<b>技術通知</b>  78K0R リアルタイム OS  RX78K0R  ドキュメント誤記訂正の件		ZBG-CD-08-0053号	1/1		
		2008年 12月 17日			
		NEC エレクトロニクス株式会社 マイクロコンピュータ事業本部 汎用マイコンシステム事業部 開発ツールソリューショングループ 			
文書分類	使用制限事項	バージョン・アップ	○	ドキュメント誤記訂正 (正誤表)	その他
関連資料	RX78K0R 機能編		U18317JJ2V0 (第2版)		
	RX78K0R 内部構造編		U18318JJ2V0 (第2版)		
	RX78K0R タスク・デバッガ編		U18454JJ2V0 (第2版)		
	AZ78K0R システム・パフォーマンス・アナライザ		U18802JJ1V0 (第1版)

**RX78K0R ユーザーズ・マニュアル 訂正項目****1. 訂正項目一覧**

図 10 - 2 多重割り込み

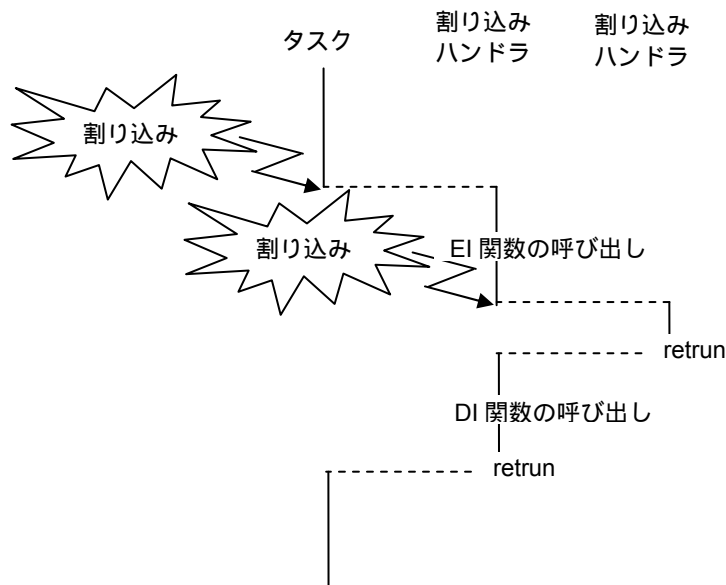
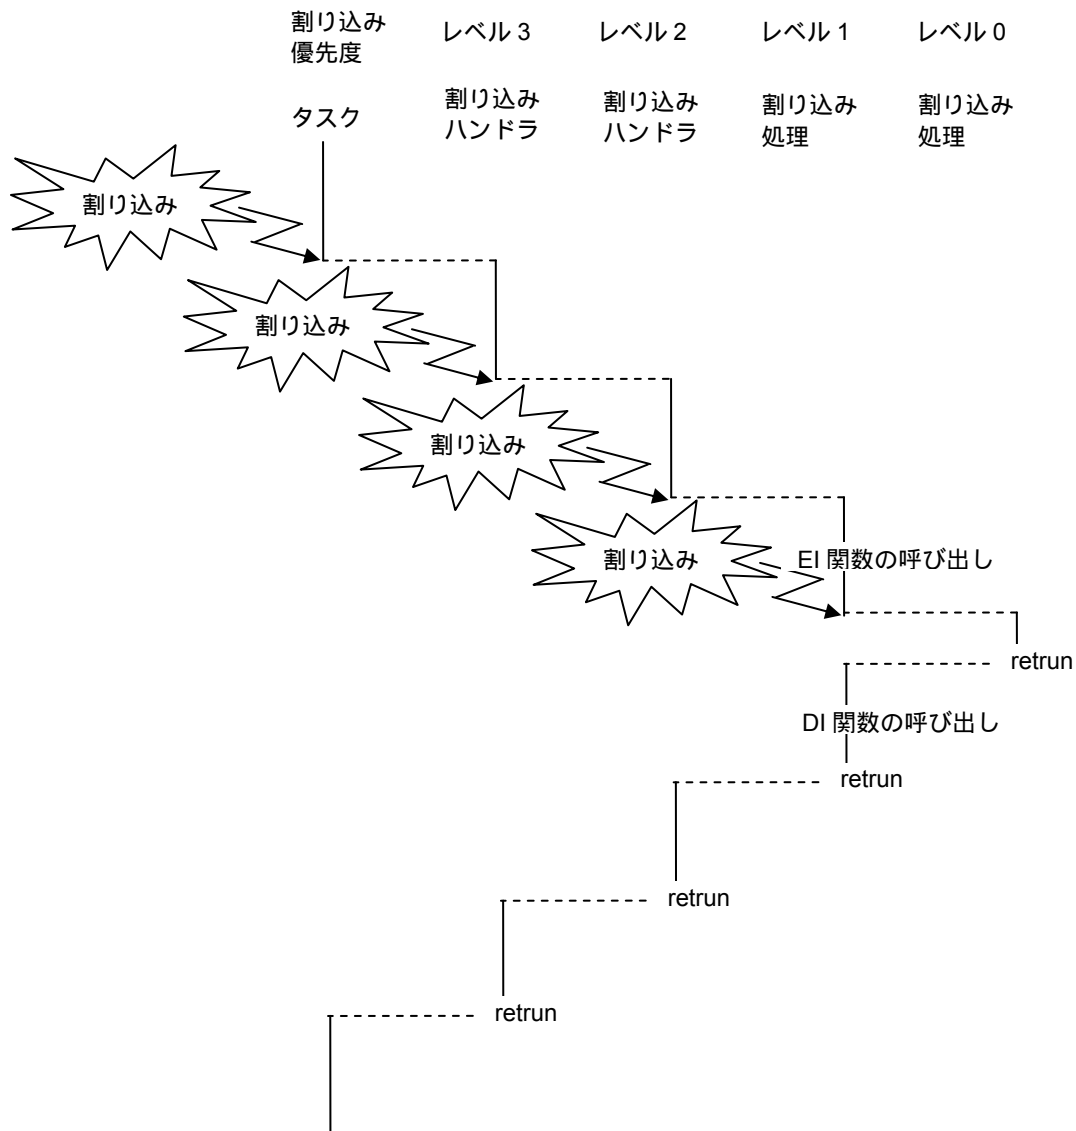
**No.2 - 訂正箇所 2:** U18317JJ2V0 106 ページ 「10.4 多重割り込み」

多重割り込み時に EI が必要という記載を、必要ないという記載に訂正します。

ただし、RX78K0R では、割り込みハンドラに制御を移す際に“マスカブル割り込みの受け付けが禁止された状態”としているため、多重割り込みを発生させるためには、割り込みハンドラ内で明示的に割り込み状態を変更 (許可: #pragma EI 指令の記述、および、EI 関数の呼び出し) する必要があります。

RX78K0R では、割り込みハンドラ内で再び割り込みが発生することを“多重割り込み”と呼んでいます。

以下に、多重割り込みが発生した際の処理の流れを示します。

割り込みハンドラに制御が移る際は、マスクブル割り込みの受け付けが許可された状態“IE = 1”となります。このため、割り込みハンドラ上では基本的に多重割り込みが受け付けられます。タイマ割り込みやそこから呼び出される周期ハンドラも同様に、多重割り込みが受け付けられます。

割り込み処理に制御が移る際は、マスクブル割り込みの受け付けが禁止された状態“IE = 0”となります（RX78K0R が介在しないため、78K0R マイクロコントローラの動作に従った動作となります）。このため、割り込み処理上では基本的に多重割り込みが受け付けられません。多重割り込みの受け付けを許可したい場合は、割り込み処理上で EI 関数を呼び出す必要があります。なお、割り込み処理上から割り込みハンドラを多重に受け付けることは禁止しており、割り込みハンドラを多重に受け付けた場合の動作は保証外となります。
